Της από **30/09/2024** **Τακτικής Συνεδρίασης του Δημοτικού Συμβουλίου του Δήμου Ρόδου**

Αριθ. Πρακτικού: **24/30-09-2024** Αριθ. Απόφασης: **288/2024**

ΘΕΜΑ 18^ο: Έγκριση μελέτης πρότασης «Εισόδου - εξόδου» οχημάτων από την Κ.Μ. 3165 Γαιών Αφάντου, σε κυρία κοινοτική οδό (ΦΕΚ 207/ΑΑΠ/2-6-2008) που συνδέει τους οικισμούς Αφάντου-Κολύμπια, ιδιοκτησίας Νικολή Μαριέττας για χρήση κατοικιών.

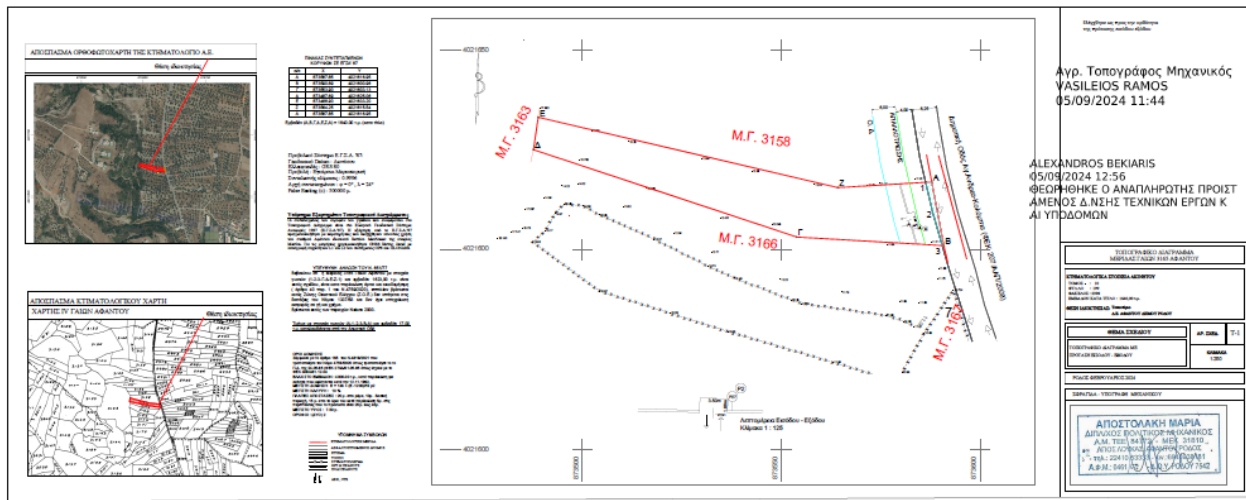
1. Να κατασκευαστεί ένα ενιαίο άνοιγμα εισόδου-εξόδου 3,50 μέτρων και να τοποθετηθούν οι ρυθμιστικές πινακίδες Ρ-2, Ρ-27 σύμφωνα με το θεωρημένο σχέδιο.
2. Να γίνει η οριζόντια σήμανση με την αναγραφή της λέξεως STOP.
3. Να τοποθετηθεί επαρκής ηλεκτροφωτισμός στα σημεία εισόδου-εξόδου εντός της Κ.Μ. 3165 Γαιών Αφάντου, σε κυρία κοινοτική οδό
4. Να αποκλειστεί η πρόσβαση οχημάτων στην κτηματολογική μερίδα από οποιαδήποτε άλλη θέση.

Όλα τα ανωτέρω απεικονίζονται αναλυτικά στο συνημμένο και Θεωρημένο Σχέδιο Τ-1 της Διπλωματούχου Πολιτικού Μηχανικού Αποστολάκη Μαρίας (το οποίο δεν θεωρείται από την υπηρεσία μας ως προς την ορθότητα του) αλλά **η θεώρηση αφορά αποκλειστικά και μόνο την «είσοδο – έξοδο» οχημάτων.**
